関 原 発 第182号 2021年6月17日

大飯発電所第3号機 加圧器スプレイライン配管修繕工事に係る 使用前検査申請書の記載内容変更について

大飯発電所第3号機

「工事の工程に関する説明書」変更前後比較

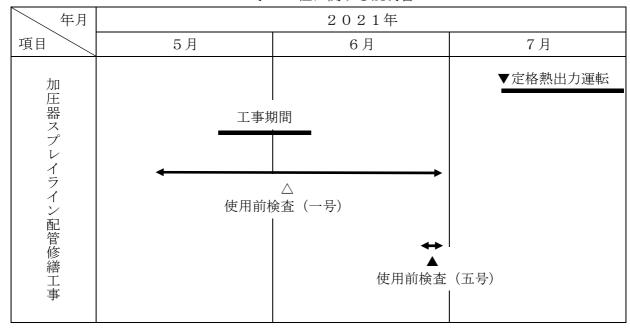
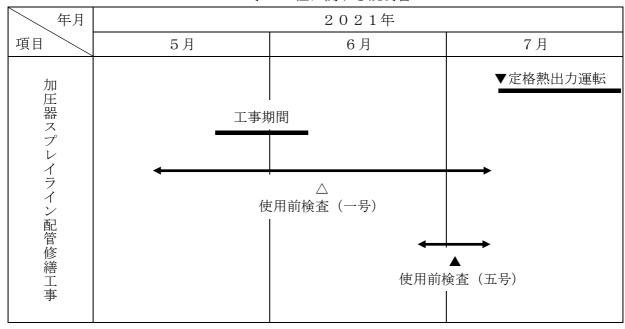
検査工程の見直しに伴い、「検査希望年月日」を変更する。
